Beschreibung der Änderung in Unterlage 9.4a

9.4a Artenschutzverträglichkeitsuntersuchung Reptilien Bestand – Karte 3a

Radschnellverbindung Mannheim-Weinheim;
Teilabschnitt von Feudenheimer Straße bis Völklinger Straße
einschließlich Anbindungsweg Vogelstang und Wallstadt

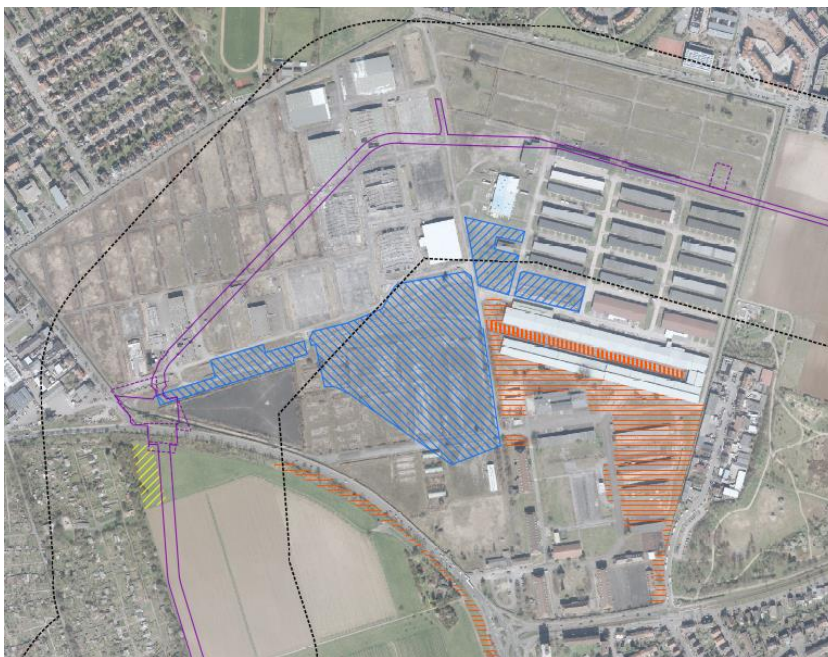
- Änderung der Vorhabenbestandteile (dauerhafte und temporäre Flächeninanspruchnahme) aufgrund des neuen Trassenverlaufs in der Feudenheimer Au, der Anpassung der Trassenführung im Bereich der Kleingärten in der Feudenheimer Au sowie der Unterführung unter der Straße „Am Aubuckel“
- Entsprechend der Änderung der Vorhabenbestandteile in o.g. Bereichen ebenfalls Anpassung des Untersuchungsgebietes
- Ergänzung Reptilienvorkommen Feudenheimer Au

- Anpassung Bestand Mauereidechsen auf dem Gelände der Spinelli Barracks

- Ergänzung Reptilienvorkommen beidseitig der Sudetenstraße
